Rapport d'analyse environnementale

Projet d'aménagement hydroélectrique de la Tounustouc

Modification de décret

Dossier 3211-12-61

FIGURE 1 : CANAL DE FUITE (TIRÉE D'HYDRO-QUÉBEC, 2001)

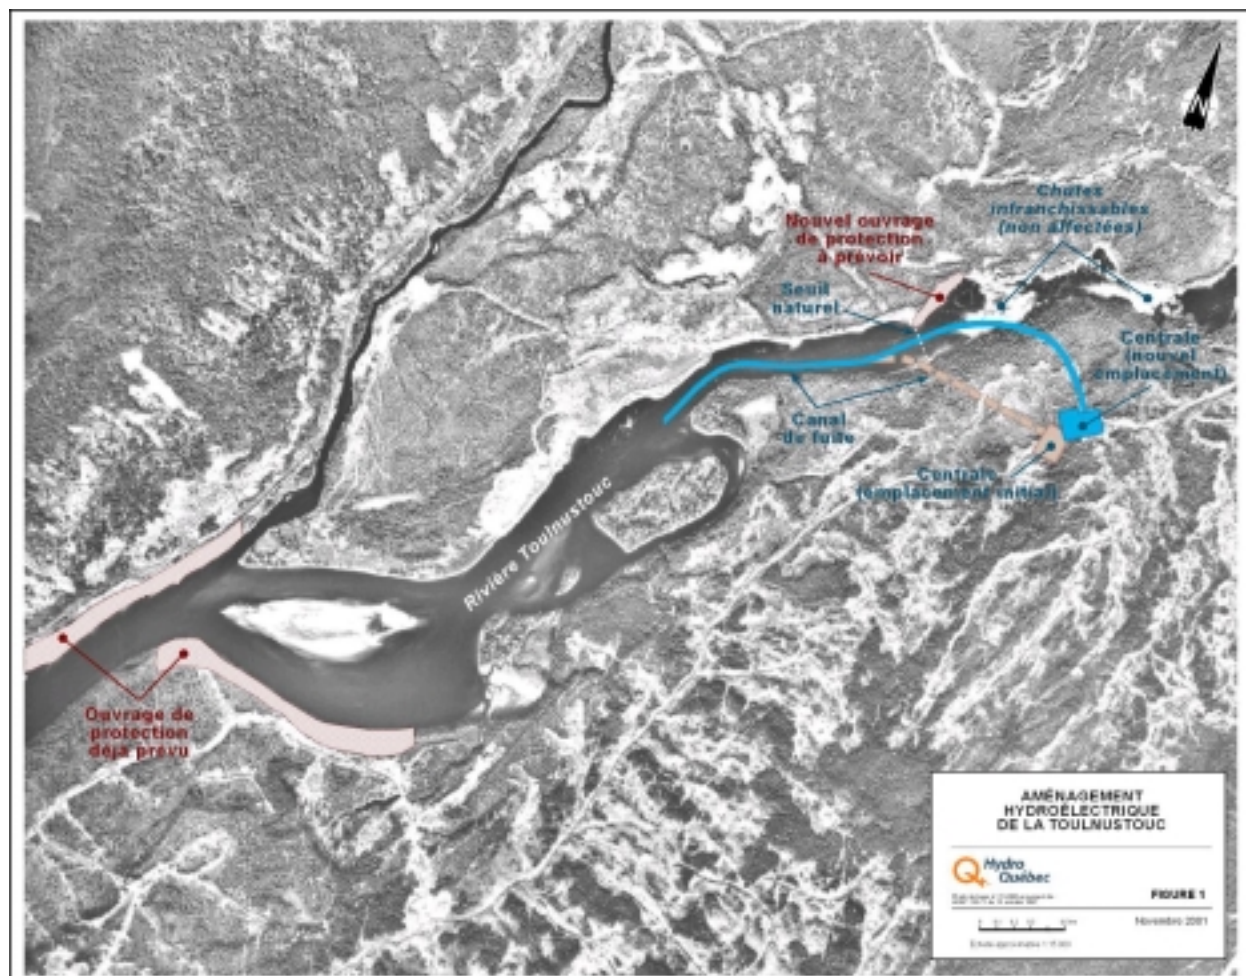
Les modifications apportées font suite à une optimisation technique du projet. Cette optimisation a amené Hydro-Québec à décaler le canal de fuite vers le nord afin d'éviter d'excaver celui-ci dans des épaisseurs importantes de mort-terrain (figure 1). Ce repositionnement oblige à modifier la localisation et l'orientation de la centrale de quelques mètres, à modifier la dernière partie du tracé de la galerie d'amenée et à relocaliser la galerie d'accès numéro 1. Il a aussi pour conséquence d'excaver le canal de fuite dans le lit de la rivière sur une longueur supplémentaire de 400 mètres.

Lors de ses travaux d'optimisation, Hydro-Québec a constaté que la couche de mort-terrain à excaver pour la mise en place du canal de fuite était beaucoup plus importante que prévue initialement. Alors que les estimations du volume d'excavation en milieu terrestre sont de 960 000 m³ dans l'étude d'impact (Hydro-Québec, 2000), les relevés plus précis sur le terrain amènent à constater que l'excavation du canal de fuite selon le tracé prévu dans l'étude d'impact produirait plus de 1 200 000 m³ de matériau. L'excavation du canal de fuite dans le roc selon le nouveau tracé proposé réduit le volume excavé à 600 000 m³.

Cette différence de volume représente une économie de coûts importante pour le promoteur. Elle présente également des impacts moins importants en termes de superficie terrestre affectée par les excavations et le dépôt du matériel excavé. Cette relocalisation amène aussi à intégrer la galerie d'accès numéro 1 à la galerie d'amenée réduisant ainsi l'excavation de celle-ci.

FIGURE 2 : PROFIL DE LA RIVIÈRE AVANT ET APRÈS L'EXCAVATION DU CANAL DE FUITE AU POINT DE CONFLUENCE DU CANAL DE FUITE ET DE LA RIVIÈRE (TIRÉE D'HYDRO-QUÉBEC 2001 D)

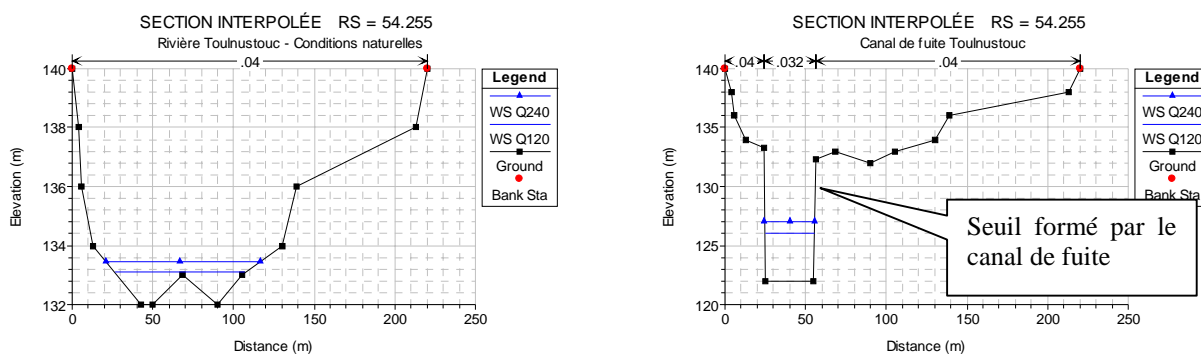
Le canal de fuite est prolongé sur 400 m dans la rivière Toulnostouc en amont du tracé prévu initialement dans l'étude d'impact. Dans le nouveau tracé, le canal de fuite pénètre dans la rivière au pied d'une petite chute infranchissable pour les poissons. Il traverse un bassin (sur substrat de caillou, galet et gravier) puis un seuil (galet, bloc, caillou). La figure 2 indique le profil transversal de la rivière à son point de confluence avec le canal de fuite. L'excavation est fixée à la cote 122 m sur une largeur de 20 à 30 m, ce qui produit un canal d'environ 10 mètres de profondeur dans le lit de la rivière. L'eau de la rivière est entièrement canalisée à ce niveau. Le creusement du canal a pour effet de former un nouveau seuil d'environ 7 mètres de hauteur.

L'analyse des profils de la rivière après l'excavation du canal de fuite indique que ce dernier risque de nuire à la dévalaison du poisson dans la rivière. L'apparition d'un seuil de sept mètres formé par l'excavation du canal de fuite risque d'entraîner une augmentation du taux de mortalité chez le poisson dévalant dans ce secteur de la rivière. N'ayant pas les plans détaillés des travaux d'excavation du canal de fuite, il n'est pas possible de bien mesurer ce risque. Aussi, Hydro-Québec s'est engagée à apporter les correctifs requis, s'il y a lieu, afin de garantir les conditions propices à la dévalaison du poisson provenant de la rivière (Hydro-Québec, 2001 b). Une spécialiste de la FAPAQ consultée s'est montrée satisfaite des engagements pris par l'initiateur (Jacqueline Peltier, communication personnelle, 11 décembre 2001).

FIGURE 3 : PROFIL DE LA RIVIÈRE AVANT ET APRÈS L'EXCAVATION DU CANAL DE FUITE À 100 MÈTRES DU POINT DE CONFLUENCE DU CANAL DE FUITE ET DE LA RIVIÈRE (TIRÉE D'HYDRO-QUÉBEC 2001 D)

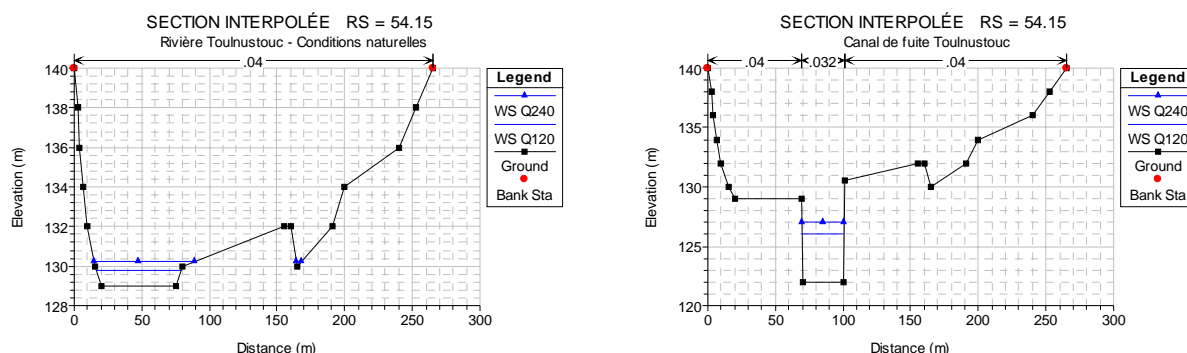
La canalisation de la rivière se prolonge sur les premiers 200 mètres comme l'indique le profil de la figure 3.

FIGURE 4 : PROFIL DE LA RIVIÈRE AVANT ET APRÈS L'EXCAVATION DU CANAL DE FUITE À 200 MÈTRES DE SON POINT DE CONFLUENCE AVEC LA RIVIÈRE (TIRÉE D'HYDRO-QUÉBEC 2001 D)

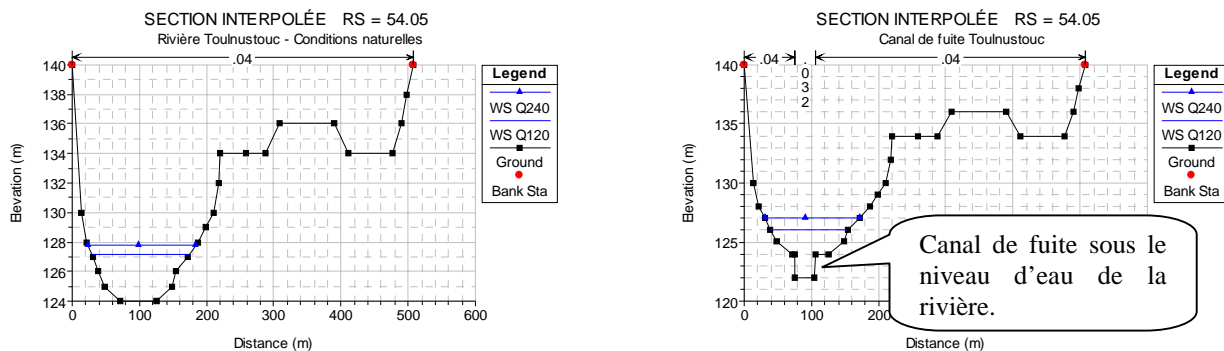
Cette canalisation devient entièrement inondée sous le niveau de la rivière comme l'illustre le profil de la figure 4 à environ 200 mètres du point de confluence du canal de fuite.
